ZAPYTANIA DOTYCZĄCE TREŚCI SIWZ
w postępowaniu nr ZP 16/WILiŚ/2015, CRZP 292/002/U/15

Dotyczy: postępowania na usługę monitoringu mikrosejsmicznego podczas prac szczelinowania na odwiercie Wysin na potrzeby realizacji projektu pt. „Wybór optymalnej technologii monitoringu mikrosejsmicznego w procesach szczelinowania hydraulicznego. Optymalizacja przetwarzania i interpretacji danych pomiarowych”

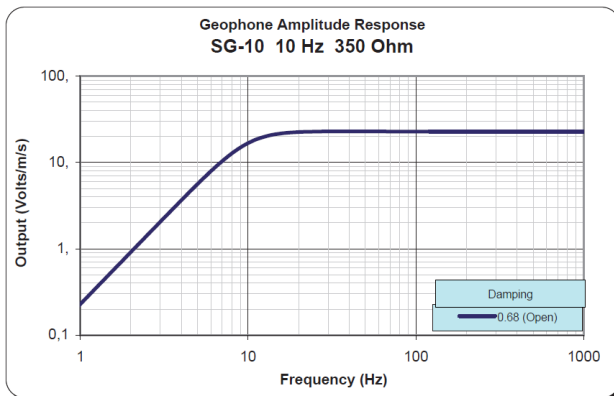
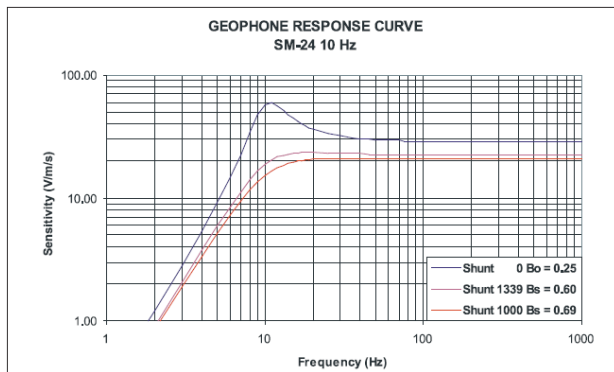
Zapytanie

Parametry techniczne dostępnych na rynku geofonów (o naturalnej częstotliwości 10Hz) pozwalają stwierdzić, iż wymagana czułość 28,8 V/m/s dotyczy czułości geofonu bez zastosowanego rezystora tłumiącego. Zastosowanie dodatkowego tłumienia geofonu jest konieczne w standardach sejsmiki polowej ponieważ pozwala na eliminację drgań własnych geofonu. Pożądana wartość tłumienia to 68%-70%, bez rezystora tłumiącego wynosi tylko około 25%. Przy pożądanej wartości tłumienia geofonów wartości czułości ulegają pomniejszeniu i tak dla przykładu dla geofonu SM24 wynosi 20,9 V/m/s a dla geofonu SG10 22,8V/m/s co oznacza, że geofony te są porównywalne. Poniżej charakterystyki amplitudowe podanych geofonów.

Czy geofony SG10 są akceptowalne przez Zamawiającego?

Tak, geofony SG10 będą akceptowane przez Zamawiającego.
